(仮称) CS 宮城加美町太陽光発電事業

環 境 影 響 評 価 方 法 書

補 足 説 明 資 料

太陽電池部会 補足説明資料 目次

図 6.2-9(2) 生態系の影響予測及び評価フロー（上位性：ホンドキツネ）

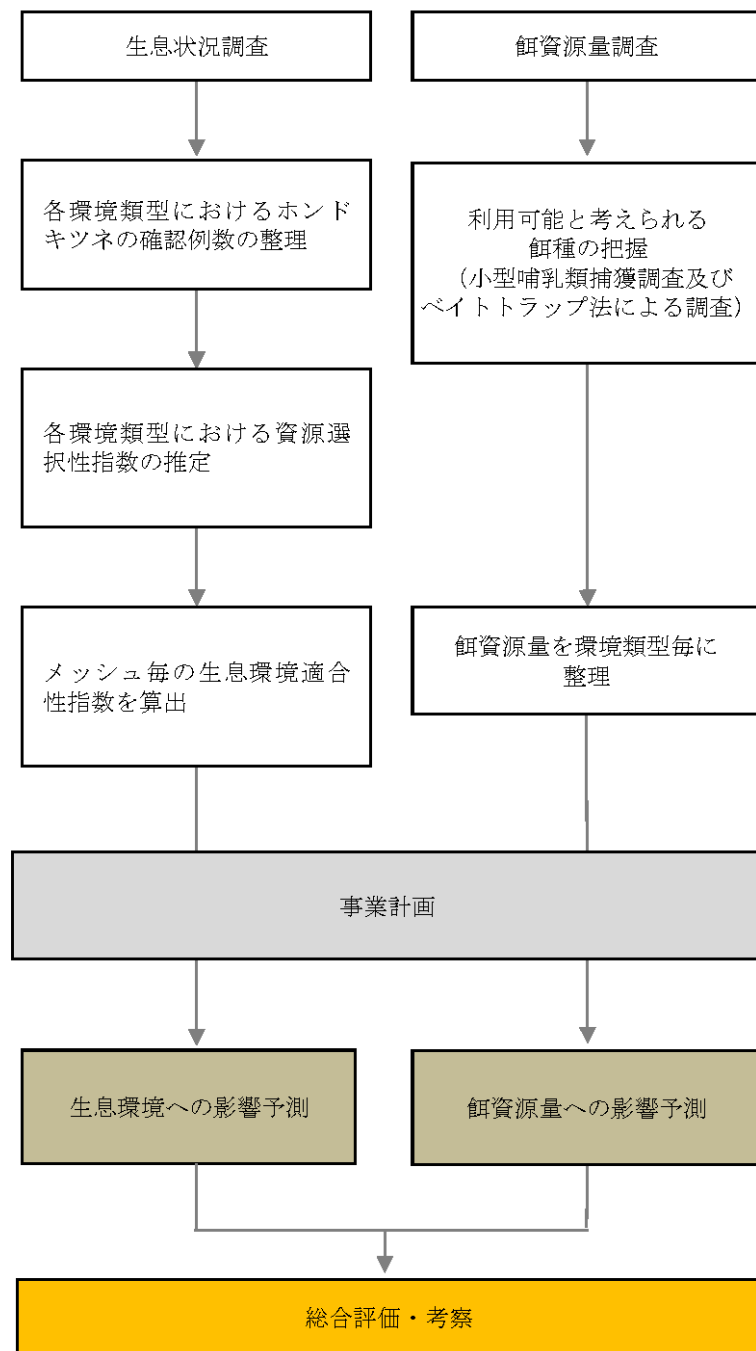
288ページにはベイトトラップで餌資源量を定量的に把握すると書かれていますが、このフローの中に記載がありませんので、追記してフロー図を修正してください。
また、図のタイトルが典型性となっていますので、修正願います。（297ページ）

図のタイトルとともに、図 6.2-9（2）生態系の影響予測及び評価フロー（上位性：ホンドギツネ）を次のように修正いたします。
